# Kompatibilita dvou vodičových Video Interkomů

(2022-12-28)

Související modely:

#### Řešení 2:

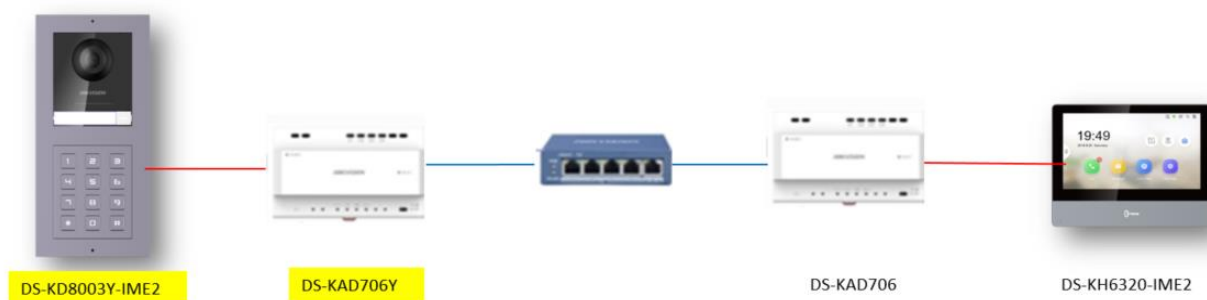
- Nový projekt ---- Všechna zařízení se vyberou jako modely s Y
- Staré zařízení se poškodilo, nebo chcete navýšit počet zařízení.

Přidejte switch mezi KAD706 a KAD706Y jako komunikační most, KAD706 je kompatibilní s dveřní stanicí a vnitřní stanicí bez Y a KAD706Y je kompatibilní s dveřní stanicí a vnitřní stanicí s Y.
